a) Systém ochrany předpětí PL 1

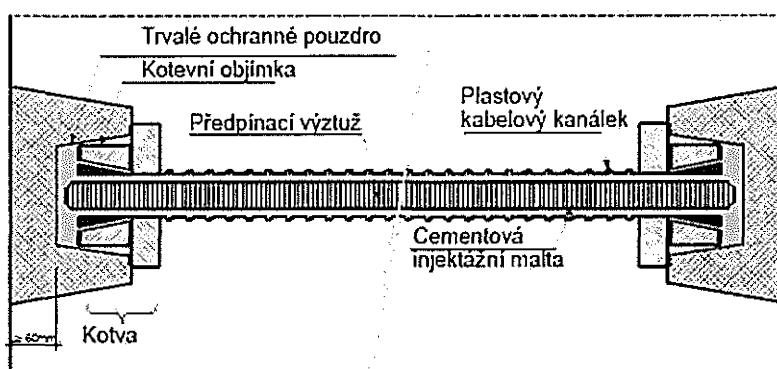
Příklady různých stupňů protikoroze ochrany předpínací výztuže:
